Gmina Zator
Pl. Marszałka Józefa Piłsudskiego 1
32-640 Zator

DI.271.8.2025

Dotyczy: postępowania nr DI.271.8.2025 pn.: „**Rozbudowa i wyposażenie Szkoły Podstawowej im. Wł. Broniewskiego w Graboszycach w celu zwiększenia dostępności dla osób ze specjalnymi potrzebami edukacyjnymi**”

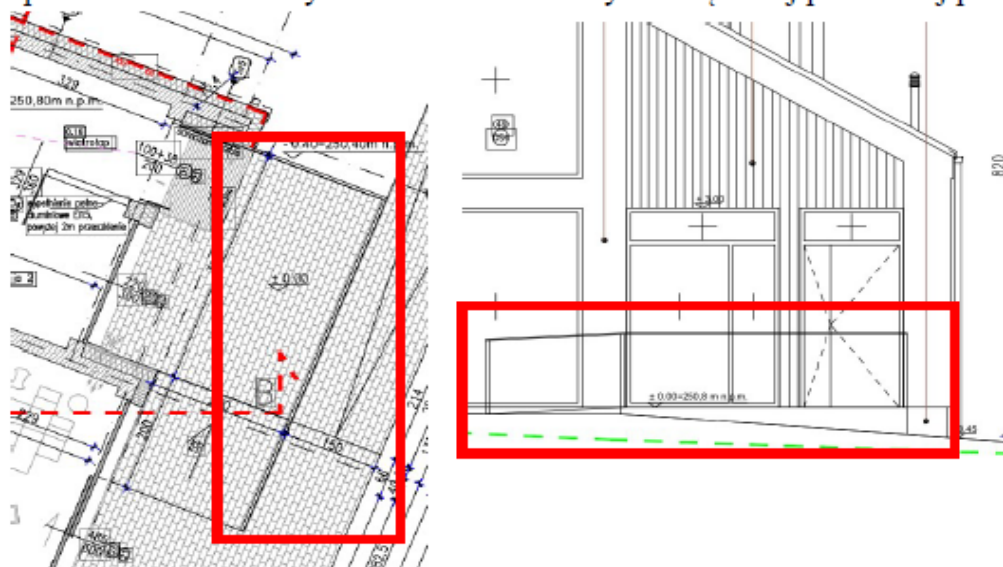
Brak w przedmiarze dostawy i montażu balustrady zewnętrznej pokazanej poniżej:

Proszę o uzupełnienie przedmiaru o pozycję związaną z dostawą i montażem podanej balustrady zewnętrznej.

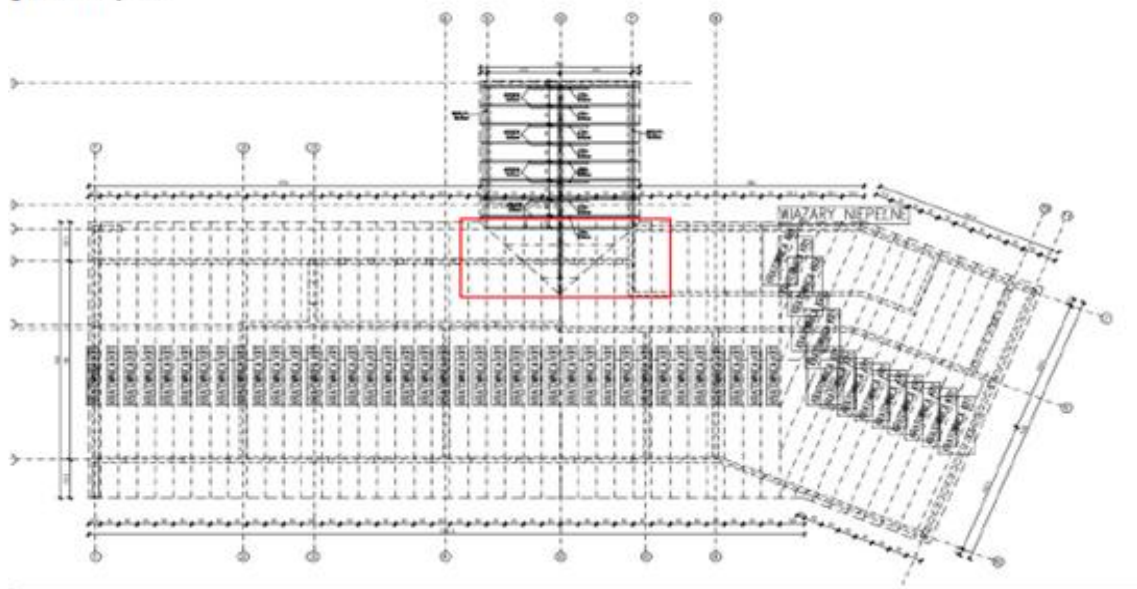
Proszę o podanie z czego należy wykonać połączenie głównego dachu z dachem przewiązki.

Czy należy je wykonać z kratownicy jak dach główny czy z krokwi i jętek jak dach przewiązki. Proszę także o uzupełnienie przedmiaru o prace związane z połączeniem podanych dachów, gdyż w projekcie ich brak.

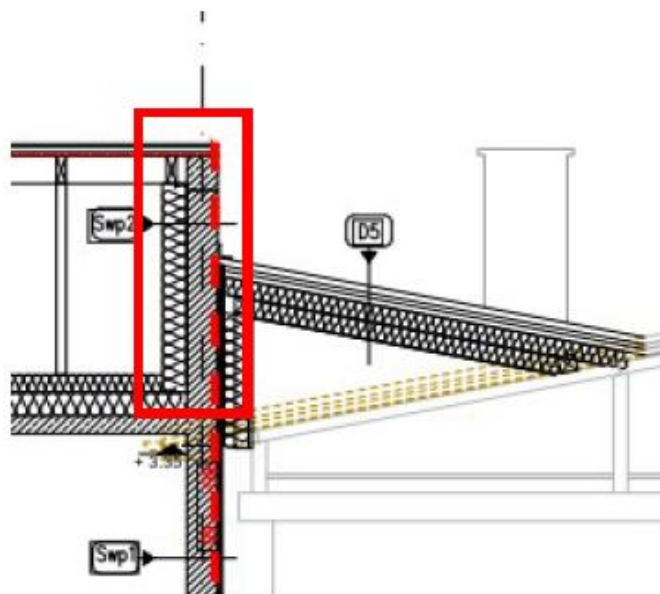
Na przekroju D-D zaprojektowano ocieplenie ściany w przewiązce od strony istniejącego budynku (oznaczenie Swp2). Jednakże brak w przedmiarze ocieplenia podanej ściany.

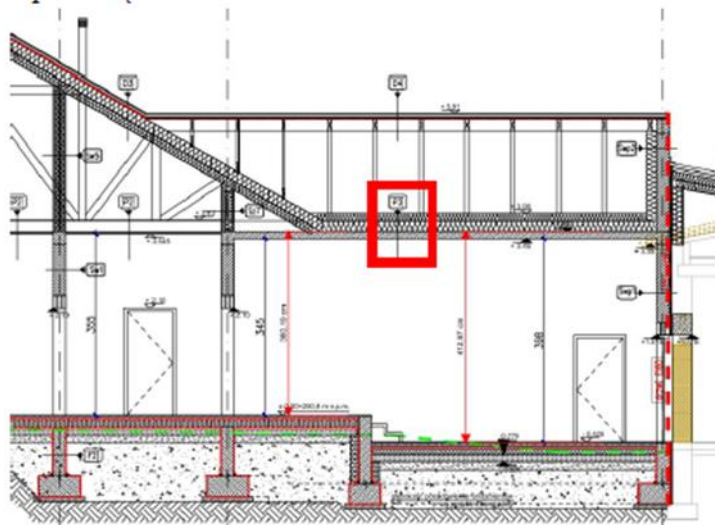
Na przekroju warstwy P3 podano:

P3
2,2cm	plyta OSB
20cm	pas dolny więzara
20cm	wieszaki
3cm	profil sufitowy CD60 układany podłużnie
3cm	profil sufitowy CD60 układany poprzecznie
2,5cm	plyta g-k

Jednakże podana warstw P3 pokazana jest na przekrojach C-C i D-D jako warstwa przez strop nad przewiązka:

Proszę o korektę podanego przekroju przez warstwę P3 zgodnie z przekrojem. Jest to niezbędne w celu rzetelnej wyceny w/w zadania.

P4	– sufit nad parterem
35cm	wełna mineralna $\lambda \leq 0,035 \text{ W/mK}$
15cm	strop żelbetowy wg projektu konstrukcji
1.5cm	tynek cementowo – wapienny

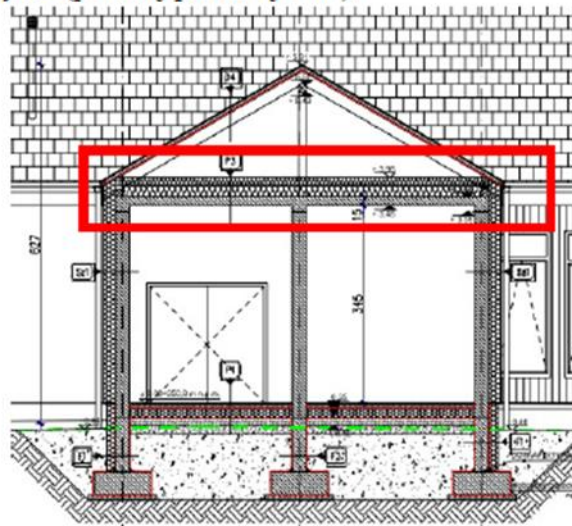
Według pozycji 98 i 99 przedmiaru robót budowlanych ocieplenie dachu przewiązki należy ułożyć w dachu. Jednakże na przekroju C-C i D-D ocieplenie nie jest ułożone w dachu tylko na płycie (poniżej przekrój C-C).

Proszę o wyjaśnienie czy ocieplenie dachu przewiązki należy wykonać w dachu (między krokwiami) czy na płycie. Jeśli należy wykonać na płycie to proszę korektę przedmiaru wraz z podaniem podstawowych paramentów podanej wełny.

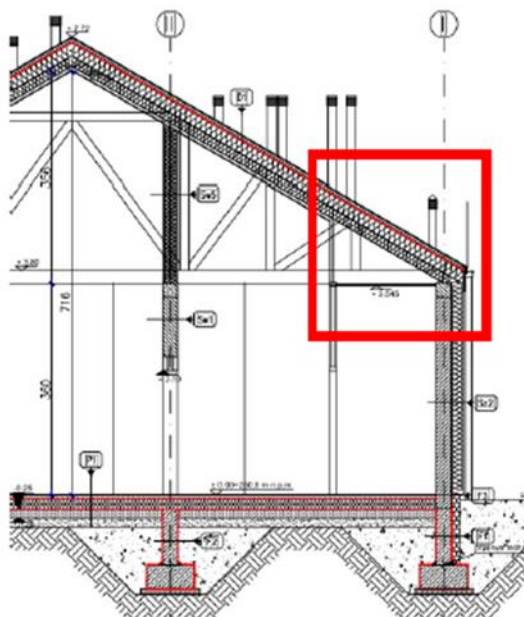
Na fragmencie przekroju E-E zaznaczono ściankę pomiędzy wiatrolapem a komunikacją oraz sufit w wiatrolapie

Proszę o wyjaśnienie w zakres zamówienia schodzi wykonanie podanej ścianki oraz sufitu podwieszany. Jeśli tak to proszę o uzupełnienie przedmiaru o pozycji związanych z wykonaniem podanej ścianki oraz sufitu podwieszanego.
